これまでの委員からのご質問への回答について

2023年 3月13日
九州電力株式会社

② 力量の評価および実績管理

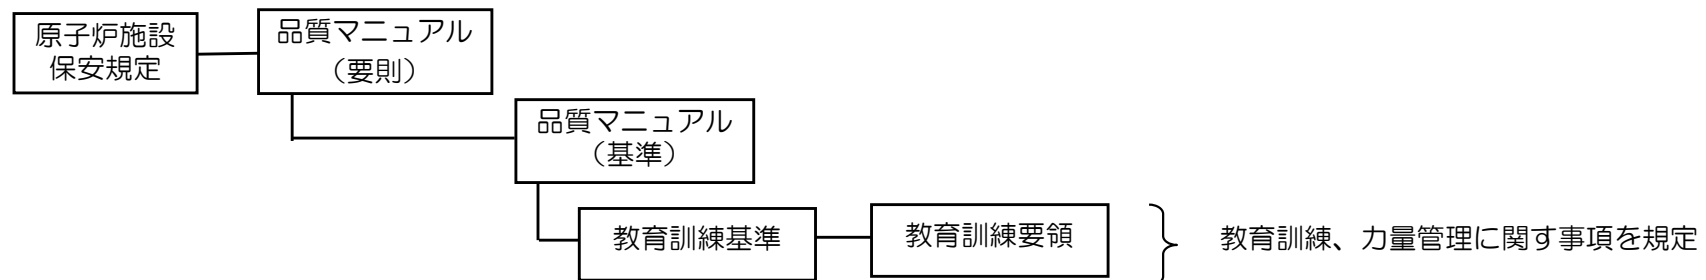
20年間運転期間を延長する中で、人の交代などがあることから、継続的な力量の維持管理が重要になってくる。今後、どのような形で力量を維持管理していくか説明してほしい。

原則として、管理職に必要な力量の評価は所長が行う。また、各課の所属員に必要な力量の評価は各課長が行うものとし、その運用は各課の規定文書に定める。また、実施した力量評価については、その結果を記録する。

4. 改善措置活動（CAP）運用状況

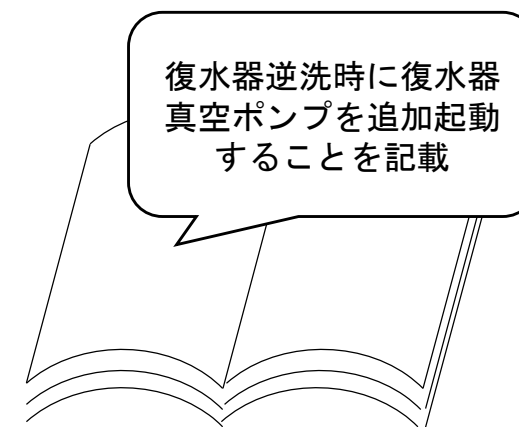
改善措置活動（CAP※）に関して、実効的な活動が行われているのかについて説明いただきたい。

改善措置活動（CAP）の運用については、以下のとおり実施しており、適宜改善を行っている。

- ・ 『CAP会議』は主要な管理職（次長、課長等）が出席して、週に1回、原則実施している。
- ・ CAPシステムは協力会社社員も直接登録が可能であり、小さな気付き（フィルタの差圧上昇や蛍光灯切れ等）も含めて改善を行っている。
- ・ また、日常業務における気付きだけでなく、月間約30回実施している管理層のM0（マネジメント オブザベーション）やパトロールからも気付きを得て改善を図っている。（気付き事項等は月間約130件程度）
- ・ 外部からは、規制庁の検査官（駐在）がCAP会議に同席し、原子力規制検査の対象となっている。また、JANSI等の第三者機関のピアレビューで確認される。
